项目名称：瀑布沟水电站水风光互补项目汉源 400MW 光伏电站（白草坡、轿顶山 100MW）

瀑布沟水电站水风光互补项目汉源 400MW 光伏电站（白草坡、轿顶山 100MW）项目环境影响报告表修改说明

受雅安市生态环境局委托，雅安市环境应急信息中心于 2023 年 10 月 18 日以腾讯会议方式组织召开了《瀑布沟水电站水风光互补项目汉源 400MW 光伏电站（白草坡、轿顶山 100MW）环境影响报告表》（以下简称“报告表”）审查会，参加会议的有雅安市生态环境局、雅安市汉源生态环境局、建设单位国能大渡河流域水电开发有限公司和编制单位四川辰源立信环保科技有限公司等单位的代表和特邀专家。与会专家和代表听取了建设单位关于项目由来及前期工作进展情况的介绍和编制单位对“报告表”编制内容的全面汇报后，经过认真讨论和评审，形成如下评审意见，现就评审意见修改如下：

图 1-1 项目与轿顶山景区规划位置关系图
 (蓝线范围为轿顶山景区规划核心区, 粉色区域为轿顶山景区与轿顶山光伏场区道路重合部分; 红线交叉部分为项目施工打围区域, 运营期间无重叠部分)

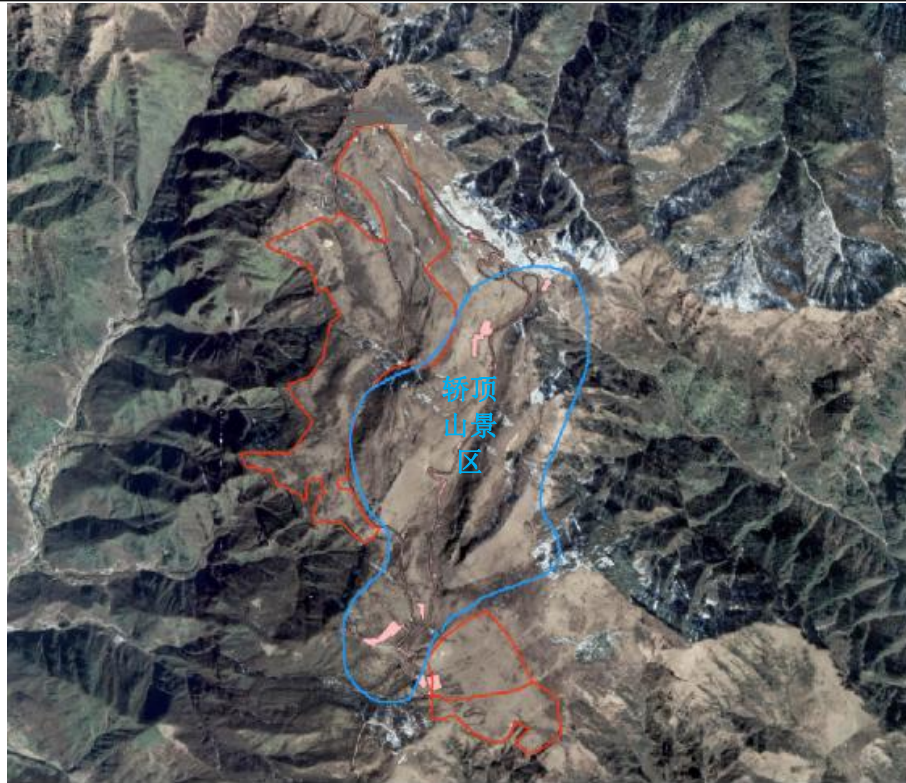
序号	专家意见	修改情况
1	完善项目由来，补充本项目在《大渡河流域水风光一体化可再生能源综合开发基地规划研究报告》基础上调整方案的支撑文件，补充与相关规划及规划环评的符合性，包括用地避让林地等情况及批复情况；完善项目与“三区三线”划定成果、“三线一单”符合性分析；结合汉源县文旅局和自规局文件要求，进一步完善项目与轿顶山景区景观化融合发展、开发建设项目协调发展的符合性分析；细化项目（站场、升压站、集电线路、临时用地、道路工程等等）外环境关系调查，补充调查与大熊猫国家公园、瓦屋山森林公园、生态保护红线、生态公益林、轿顶山景区等的位置关系，据此进一步梳理生态环境敏感保护目标和保护对象。核实评价范围内的压覆矿等情况介绍，核实项目占用的林地面积和位置，完善项目光伏电站场址、升压站选址、集电线路选线以及施工布置等比选方案及选址选线环境合理性分析。	已完善项目由来，详见 P30~32；已补充本项目在《大渡河流域水风光一体化可再生能源综合开发基地规划研究报告》基础上调整方案的支撑文件，见附件 14、附件 14-1、附件 14-2；已补充与相关规划及规划环评的符合性，详见 P3~4；已补充用地避让林地等情况及批复情况，见附件 6；已完善项目与“三区三线”划定成果、“三线一单”符合性分析，详见 P11~29；已结合汉源县文旅局和自规局文件要求，进一步完善项目与轿顶山景区景观化融合发展、开发建设项目协调发展的符合性分析，详见 P10~11；已细化项目（站场、升压站、集电线路、临时用地、道路工程等等）外环境关系调查，详见 P80~82；已补充调查与大熊猫国家公园、瓦屋山森林公园、生态保护红线、生态公益林、轿顶山景区等的位置关系，已据此进一步梳理生态环境敏感保护目标和保护对象，详见 P80~85。已核实评价范围内的压覆矿等情况介绍，详见 P62~63；已核实项目占用的林地面积和位置，详见 P38~40；已完善项目光伏电站场址、升压站选址、集电线路选线以及施工布置等比选方案，详见 P63~66；已完善选址选线环境合理性分析，详见 P101~103。
2	结合项目立项文件和本项目建设内容说明，核实并明确本项目评价内容；完善项目组成表，补充完善运营	已结合项目立项文件和本项目建设内容说明，核实并明确本项目评价内容，详见 P32~37、附件 5；已完善项目组成表，已补充完善运营期和服务期满后存在的

轿顶山高山生态体验区包括徒步道路的建设, 由上图可知, **本项目建设未在轿顶山景区核心区域, 仅轿顶山光伏场区道路与轿顶山景区徒步道路重合, 共用同一条道路, 轿顶山景区徒步道路穿过轿顶山光伏场区后进入轿顶山景区核心区域, 轿顶山景区现正在进行开发建设, 本项目施工可与轿顶山景区建设施工同步进行, 不会对轿顶山景区开发建设造成影响。**本项目建设完成后对场区采取土地平整、草地回覆等生态植被恢复措施, 也可作为轿顶山景区一景点, 运行期轿顶山光伏场区对轿顶山景区无环境影响, **故本项目与轿顶山景区景观化融合发展、开发建设项目协调发展相符合。**

图 4-3 升压站建成运营期站界噪声贡献值等声级线图

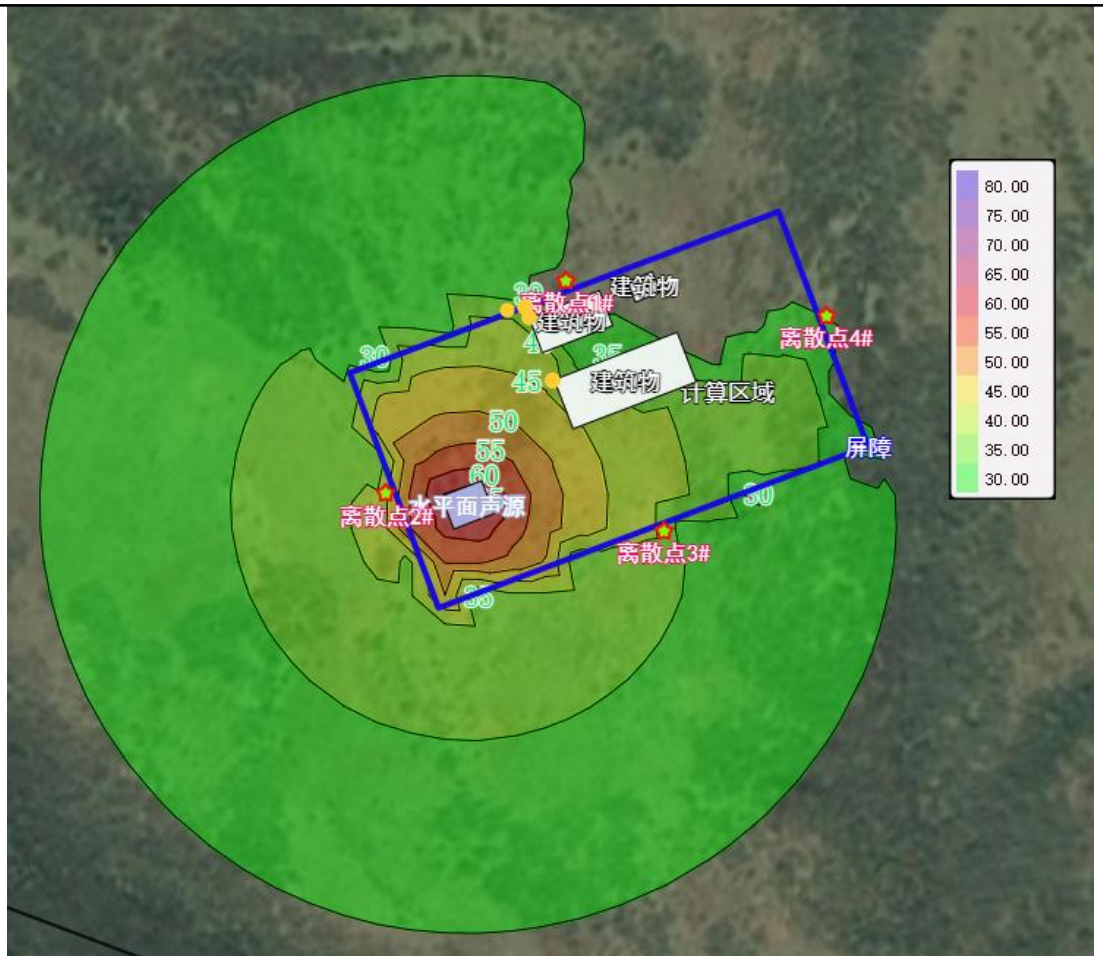
<p>期和服务期满后存在的环境问题，完善集电线路工程情况介绍（包括交直流线路或电缆电压等级、回数、长度、电缆沟规格等）；细化升压站主要设备及参数一览表；完善箱变布置方案；细化白草坡和轿顶山总平面布置和位置关系；补充与项目有关的竹子坪 220 千伏升压站基本情况及环保手续；强化架空线路、光伏板高度、围栏设置、牧光互补等建设方案介绍及环境合理性分析。</p>	<p>环境问题，已完善集电线路工程情况介绍（包括交直流线路或电缆电压等级、回数、长度、电缆沟规格等），详见 P34~37；已细化升压站主要设备及参数一览表，详见 P42~45；已完善箱变布置方案，详见 P47；已细化白草坡和轿顶山总平面布置和位置关系，详见 P47~48；已补充与项目有关的竹子坪 220 千伏升压站基本情况及环保手续，详见 P49；已强化架空线路、光伏板高度、围栏设置、牧光互补等建设方案介绍及环境合理性分析，详见 P33~34。</p>
3	<p>完善区域自然环境状况调查，补充区域日照条件；校核生态评价范围，细化、完善项目区域生态环境现状调查，校核评价范围内植被类型，动植物分布情况，核实是否涉及重点保护动植物，强化工程直接影响区生态环境现状调查；结合本工程施工工艺和当地生态环境特征，完善施工期生态环境影响分析内容。</p>	<p>已完善区域自然环境状况调查，已补充区域日照条件，详见 P69~77；已校核生态评价范围，已细化、完善项目区域生态环境现状调查，已校核评价范围内植被类型，动植物分布情况，已核实不涉及重点保护动植物，已强化工程直接影响区生态环境现状调查，详见 P77~78 及《瀑布沟水电站水风光互补项目汉源 400MW 光伏电站项目（白草坡、轿顶山 100MW）陆生生态调查报告》第五章；已结合本工程施工工艺和当地生态环境特征，完善施工期生态环境影响分析内容，详见 P88~91 及《瀑布沟水电站水风光互补项目汉源 400MW 光伏电站项目（白草坡、轿顶山 100MW）陆生生态调查报告》第六章。</p>
4	<p>补充场地集电系统工程施工期和运行期环境影响分析内容；补充项目与瓦屋山森林公园、轿顶山景区的环境影响分析；结合光能转换效率、反射率、工程区地形地貌、敏感目标分布及上空规划情况，完善运行期光影影响分析；校核电场强度评价标准限值，完善选取的类比变电站的类比可行性分析和电磁影响预测方法；核实升压站主变噪声声源，细化箱变噪声预测参数，据此完善噪声预测分析。</p>	<p>已补充场地集电系统工程施工期和运行期环境影响分析内容，详见 P90~91、P97；已补充项目与瓦屋山森林公园、轿顶山景区的环境影响分析，详见《瀑布沟水电站水风光互补项目汉源 400MW 光伏电站项目（白草坡、轿顶山 100MW）陆生生态调查报告》第七章；已结合光能转换效率、反射率、工程区地形地貌、敏感目标分布及上空规划情况，完善运行期光影影响分析，详见 P97~98；已校核电场强度评价标准限值，已完善选取的类比变电站的类比可行性分析和电磁影响预测方法，详见 P95 及电磁专项评价；已核实升压站主变噪声声源，细化箱变噪声预测参数，据此完善噪声预测分析，详见 P93~95。</p>

由预测结果可知，变压器噪声对周边声环境的影响很小，主变噪声源强值设为 63.7dB(A) 时，升压站围墙外均可降到 60dB 以下，可满足国家《工业企业厂界环境噪声排放标准》（GB12348-2008）中的 2 类标准要求，本项目升压站周边 500m 范围内无居民点等声环境敏感目标。因此，本项目运营期产生的噪声对周边声环境影响很小。
